붙임2**분야별 품질검수 결과**☐ **우수시공 및 지적사항**☐ **우수시공**

분야별 현장 점검사진

사진6(지하2 304동 천전 누수)

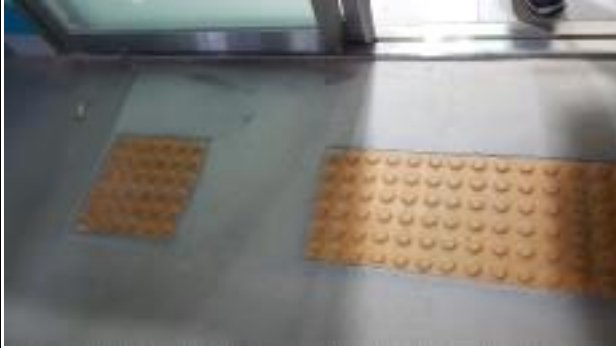
7	지하2층 304동 천정 누수 보수요함	6	
8	각세대,경비실 방충망 설치요함.	7	
9	3동 옥상 경사지붕 벽체하부 마감 미비	8	
10	입식 장애인 안내표지판 날카로운 모서리 예방조치 미비	9	
11	헬스크럽 샤워장--탈의실 쪽으로 물 넘침 방지 조치요함	-	
12	어린이집,상가등 옥외 실외기 미관향상 고려 요함.	-	
13	각동 외부 창호주위 도장공사 미비	-	
14	관리소 화장실 시건장치 설치요함	-

(사진 5-1) 위치: 전기실

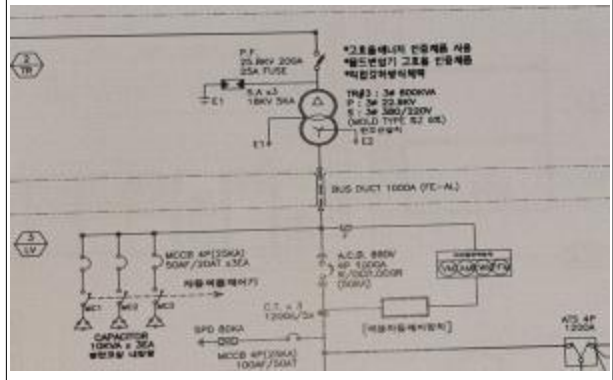
지적사항: 변압기 1차 SA 설치 확인

(사진 6) 위치: 발전기실

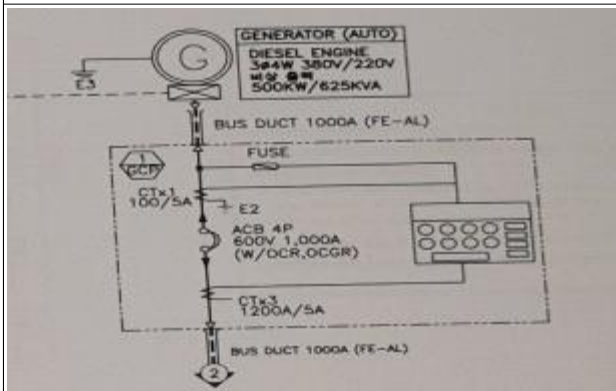
지적사항: 발전기 전원선 설계도서와 상이

(사진 8) 위치: 관리실

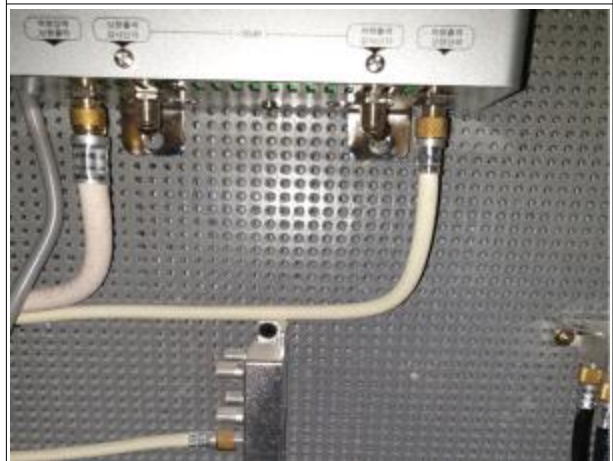
연번	지적사항	사진 번호	비고
1	- 경사로 장애인용 핸드레일이 통행로에 돌출되어 보행에 지장을 줄 수 있음(첨부 질의내용 참조)	01	
2	- 분수시설용 제어반 고정에 대한 보완시공이 필요하며, 반내등 점멸을 위한 리미트스위치 고정과 반내배기를 위한 FAN이 외부에서 직접 접촉이 가능하므로 보완이 필요합니다. 또한, 조정시설 완료 후 전기담당자나 전기감리원이 시공상태를 확인하여 입주 후 전기안전이 유지되도록 점검작업이 필요합니다.	02	
3	- 어린이놀이터에 설치된 스피드 돔 CAMERA에 UTP와 STP 케이블이 설치되어 설계도면과 상이합니다. 실제 시공상태로 설계도서의 보완이 필요합니다.	03	
4	- 전기실의 외등전원공급 단자대 접속케이블이 압착단자를 시공하지 않은 상태로 시공되어 접속불량과 유지관리에 부족하므로 압착단자와 절연보호튜브를 시공하시기 바랍니다.	04	
5	- 설계도서에는 변압기 1차에 SA를 설치하도록 계획되어 있으나 실제로는 시공되지 않은 상태입니다. 공사계획신고에 첨부된 설계도서를 확인하시어 보완시공을 하거나, 준공도면을 보완할 필요가 있습니다.	05, 05-1	
6	- 설계도서에는 발전기 출력에 BUS DUCT로 계획되어 있으나 실제로는 케이블로 시공된 상태입니다. 공사계획신고에 첨부된 설계도서를 확인하시어 보완시공을 하거나, 준공도면을 보완할 필요가 있습니다.	06, 06-1	
7	- 기계실에 설치된 배수펌프 판넬 DOOR의 접지가 누락되어 있어, 감전의 위험이 있습니다. PANEL 접지 단자와 접속하여 주시기 바랍니다.	07	
8	- 관리실에 설치된 CATV용 증폭함에 판넬 명판이 누락되어 있고, 내부 증폭기와 분배기 유희단자에 종단저항이 설치되지 않아 반사파가 존재할 수 있으므로 명판과 종단저항을 보완 시공하시기 바랍니다.	08, 08-1

지적사항: CATV분배기 종단저항 보완
